Изменения № 1 в ГОСТ Р 51256-2011 «ТСОДД. Разметка дорожная. Классификация. Технические требования»

Изменения № 1 в ГОСТ Р 52605-2006 «ТСОДД. Искусственные неровности. Общие технические требования. Правила применения»

Изменение № 1 ГОСТ Р 52765–2007 «Дороги автомобильные общего пользования. Элементы обустройства. Классификация»

Изменения № 1 в ГОСТ Р 52766-2007 «Дороги автомобильные общего пользования. Элементы обустройства. Общие требования»

Рисунок Ж.1 – Примеры размещения изображений дорожных знаков типоразмеров II и III на щите: а – на одном щите; б – на отдельных щитах

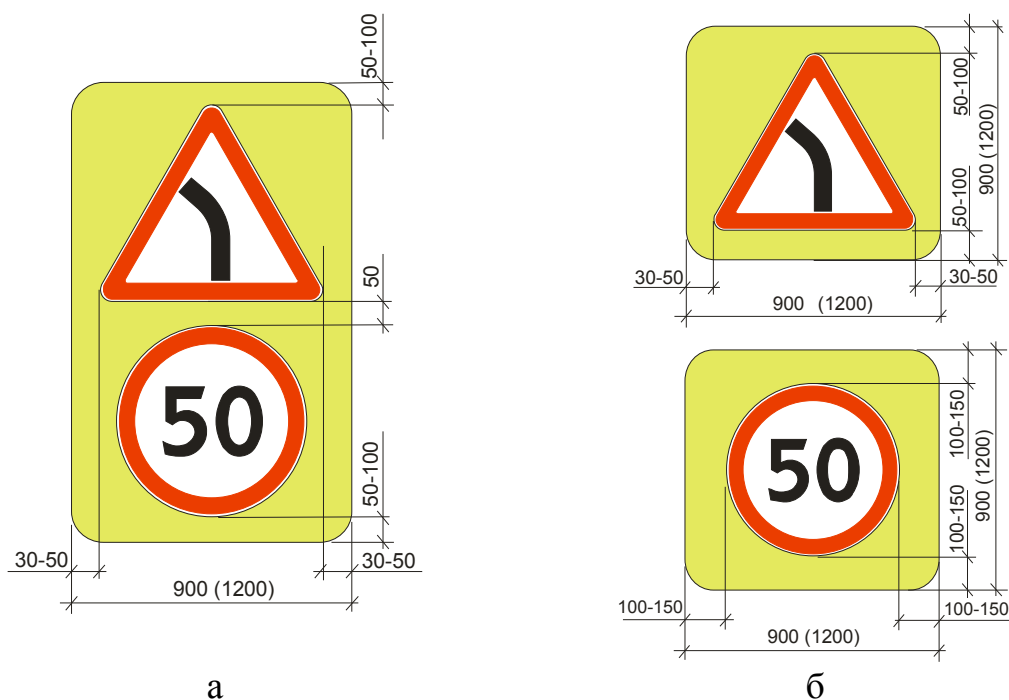
10. Стандарт дополнен приложениями – Ж, И:

Ж.5 Изображения дорожных знаков на щитах размещают по рисунку Ж.1.

В скобках указаны размеры щита для знаков типоразмера III

Рисунок В.14.1 – Пример нанесения разметки 1.17

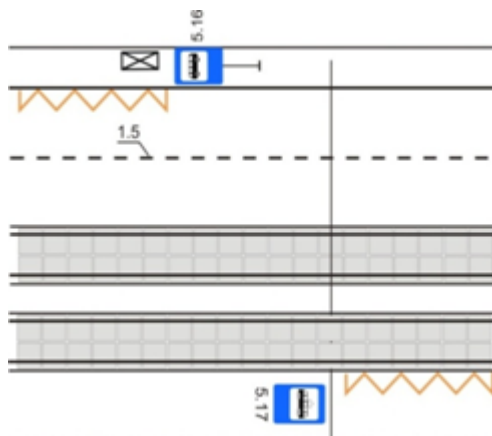
39. Приложение В дополнить рисунком – В.14.1:
